福島第一原子力発電所 特定原子力施設に係る実施計画 変更認可申請書の
一部補正について

- 「福島第一原子力発電所 特定原子力施設に係る実施計画」
建屋に貯留する滞留水のうち、滞留水移送装置での水位調整が不可能なエリアの追加に関する審査の進捗をふまえ、下記の通り補正を行う。

1.7 1～4号機の滞留水とサブドレンの運転管理について

表－1 瓦礫類発生見込量

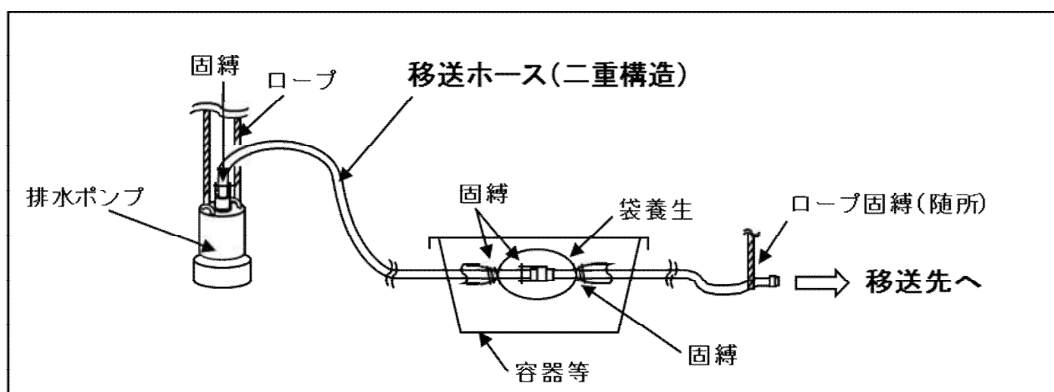
- ・瓦礫類発生見込みの記載の追加
- ・記載の適正化

排水は、滞留水移送装置での水位調整が可能なエリアに排水が可能な方法とし、排水ポンプ、移送ホース等で構成した排水ラインで行う。排水作業前には、移送先の水位状況から、必要に応じて事前に移送先の水位を低下させる措置を行う。排水作業は、当該エリア及び移送先の水位状況を確認しながら段階的に水位を低下させ、必要に応じて移送中に移送先の水位を低下させる措置を行い、排水可能な水位の下限まで排水したことを確認し完了とする。作業完了後、構成した排水ラインを撤去する等の措置を行う。排水ラインの撤去により発生する瓦礫類は表面線量率に応じて定められた屋外の一時保管エリアへ搬入する。発生する瓦礫類の見込量を表-1に示す。

号機	対象エリア	瓦礫類発生見込量	搬入予定の屋外の一時保管エリア
2号機	D/G (A) 室・バッチ油タンク室 消火ポンプ室	13m ³	受入目安表面線量率 1mSv/h 以下 (X1、W1、W2 エリア)
3号機	D/G (A) 室・バッチ油タンク室 消火ポンプ室・T/B 地下階北東廊下		
4号機	D/G (A) 室・バッチ油タンク室
